NOTA INTEGRATIVA INERENTE IN PIANO DI RIPRISTINO AMBIENTALE A CESSAZIONE DELL'ATTIVITA' PER L'IMPIANTO EUROCORPORATION, V. DE CATTANI, 178 – FIRENZE.

La presente nota è volta a rispondere alle richieste di chiarimenti in relazione al Piano di Ripristino per l'area a cessazione dell'attività contenuto all'interno della relazione tecnica di accompagnamento domanda AIA del dicembre del 2014 (cfr paragrafo 13 del documento) e rappresenta un'integrazione/revisione del piano presentato

Fig. 1 – Ubicazione piezometri di controllo della falda

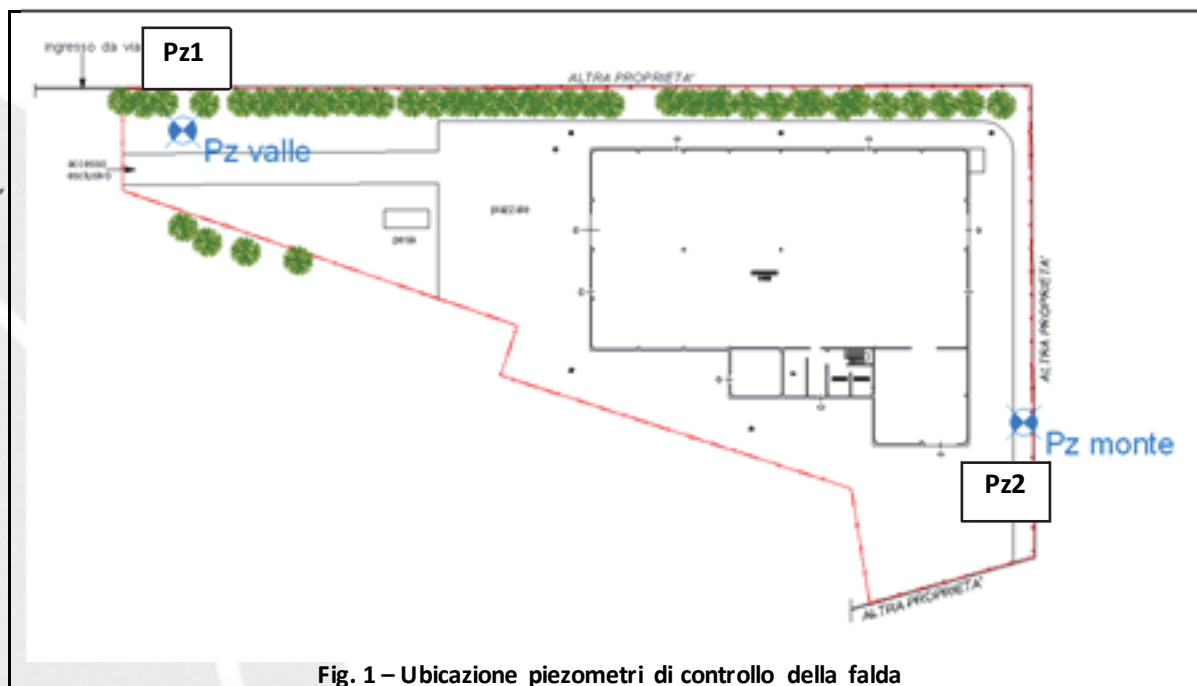
Dai dati rilevati dalla documentazione messa a disposizione dalla proprietà il piezometro Pz2 risulterebbe ubicato ad una quota morfologica più bassa di ca 2,0 m rispetto a quello di presunta valle Pz1. A parere dello scrivente, pur in assenza di rilievi, i due piezometri sono ubicati circa alla stessa quota morfologica pari a 36,00 m slm (desunta dalla CTR) ed è da rilevare che esiste una sostanziale differenza nei livelli statici misurati tra Pz1 e Pz2 dal 2013 ad oggi, pari a ca 4,7 – 5,0 m, con livelli più bassi nel Pz2 di presunto monte.

Tali dati non sono in linea con i dati ad ampia scala di cui alle ricostruzioni idrogeologiche effettuate e i valori dei livelli statici rilevati nel Pz1 a parere dello scrivente non sono in linea con i dati conosciuti, che individuano la falda a ca 5-6,0 m di profondità, come del resto si evince nel Pz2. Pur tuttavia si osserva che si ha comunque un punto di monitoraggio di monte e uno di valle in ogni caso. I monitoraggi futuri permetteranno di definire meglio tale situazione.

Fig. 3 - Ubicazione delle aree/attività critiche.

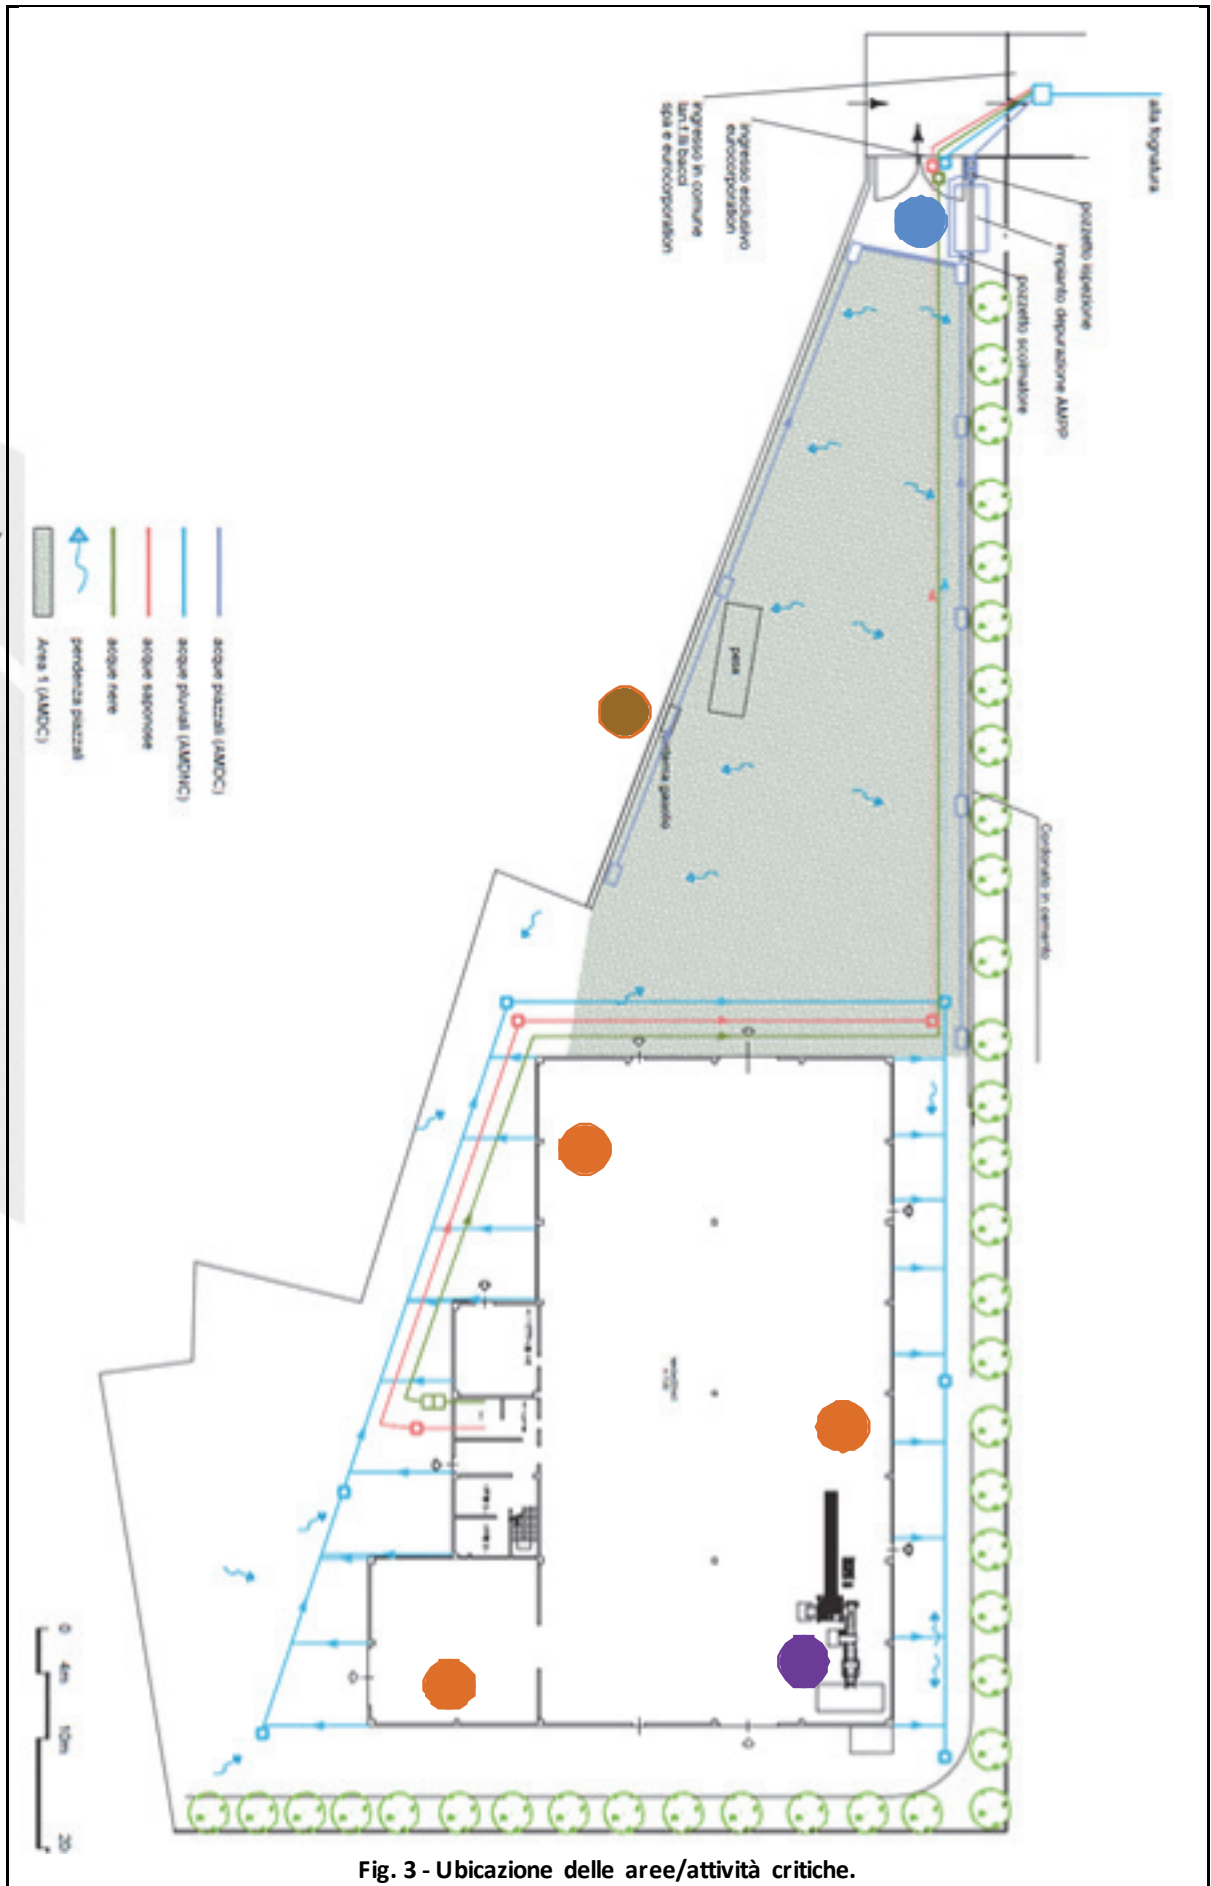
1. Per il serbatoio di stoccaggio del gasolio, pur in presenza di dotazione di presidi ambientali, non è escludibile la possibilità di sversamenti durante le operazioni di rifornimento/caricamento. A tale scopo a cessazione dell'attività si propone di indagare tale area con la realizzazione di un sondaggio (**S1**) con sonda a carotaggio continuo o un saggio con escavatore nel punto di ubicazione del serbatoio per il prelievo di campioni di terreno. Si prevede di prelevare, con le metodiche previste dal D.lgs. 152/2006, un campione alle profondità: 0 - 1,0 m; 1,0 - 2,0 m e 2,0 - 3,0 m per complessivi n. 3 campioni di terreno;

2. Per quanto riguarda la rete di collettamento e l'impianto di trattamento delle AMD anche se la legge le considera potenzialmente contaminate non si ravvisano particolari problematiche, poiché i rifiuti presenti sul piazzale sono stoccati in cassoni chiusi e sono di tipo non pericoloso. Per il resto il piazzale è adibito unicamente a viabilità dei mezzi in ingresso e uscita dall'impianto. Tuttavia non è escludibile a priori il dilavamento, insieme alle AMD, anche di prodotti tipo gasolio in caso di sversamenti/incidenti da mezzi e dal serbatoio di stoccaggio fuori terra. In quest'ottica si prevede alla dismissione dell'attività e dopo aver ripulito la rete di adduzione e svuotato l'impianto, di eseguire un sondaggio (**S3**) con sonda carotaggio continuo o un saggio con escavatore nel punto di ubicazione dell'impianto di trattamento delle AMD per il prelievo di campioni di terreno. Si prevede di prelevare un campione alle profondità: 0 - 1,0 m; 1,0 - 2,0 m e 2,0 - 3,0 m a partire dalla profondità del piano di imposta della vasca di trattamento. La rete di adduzione delle AMD non si ritiene problematica poiché realizzata recentemente e non vi si ha ristagno di reflui, che defluiscono per gravità verso l'impianto di trattamento il cui terreno adiacente sarà oggetto d'indagine;

- Per quanto riguarda lo stoccaggio di tutti i rifiuti pericolosi questo avverrà internamente al capannone in contenitori a tenuta a norma di legge. Il capannone è dotato di pavimentazione industriale impermeabile. Oltre a ciò per tutti i rifiuti pericolosi è prevista unicamente la messa in riserva finalizzata all'ottimizzazione dei quantitativi per successivi trasferimenti ad altra destinazione. In ragione di ciò si ribadisce che non si ritiene opportuno la previsione di sondaggi internamente al capannone salvo evidenza di rotture della pavimentazione all'atto della cessazione dell'attività per non comprometterne l'integrità e l'utilizzo futuro. Tuttavia si prevede l'esecuzione di un sondaggio con sonda a carotaggio continuo o un saggio con escavatore (**S2**) nella porzione di piazzale immediatamente adiacente all'ingresso del settore di stoccaggio neon, pile, batterie, etc. Dal sondaggio saranno prelevati un campione di terreno alle profondità: 0 - 1,0 m; 1,0 - 2,0 m e 2,0 - 3,0 m per complessivi n. 3 campioni da analizzare;

- Per il tritratore valgono le medesime considerazioni fatte sopra (posto al chiuso su pavimento impermeabile) oltre che evidenziare che è adibito alla tritrazione grossolana di rifiuti non pericolosi ed è privo di camini di emissione in atmosfera. In ragione di ciò non si prevede l'esecuzione di sondaggi specifici salvo evidenze di rottura/danneggiamento della pavimentazione nella zona di ubicazione al momento della dismissione dell'attività.

Fig. 4 – Ubicazione dei punti d'indagine del terreno.

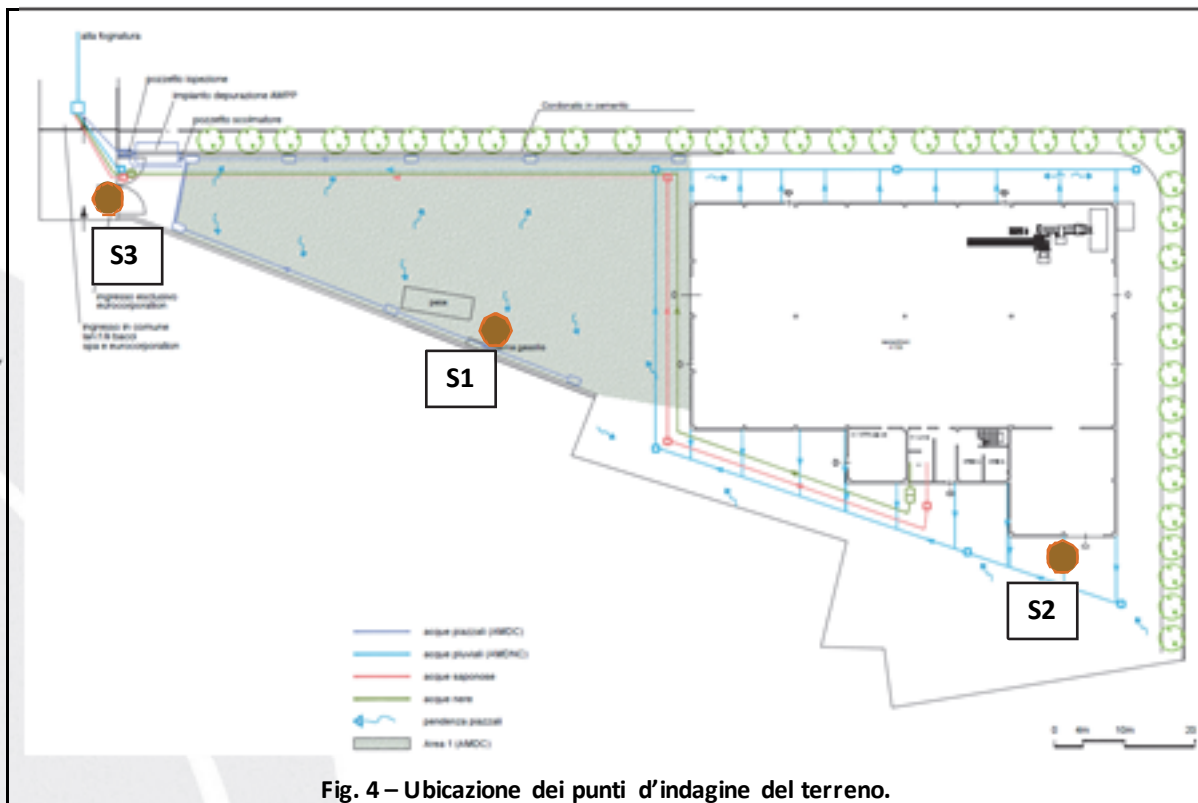
Per quanto riguarda il piano d'investigazione da mettere in atto a cessazione dell'attività si propone, alla luce delle integrazioni/chiarimenti richiesti e fermo restando quanto già presentato una sua revisione per i campionamenti del terreno. Di seguito si propone una planimetria sintetica riportante l'ubicazione della rete di collettamento delle Acque Meteoriche del piazzale potenzialmente inquinate e l'ubicazione di altre aree ritenute potenzialmente più critiche ai fini ambientali, che sono di seguito descritte:
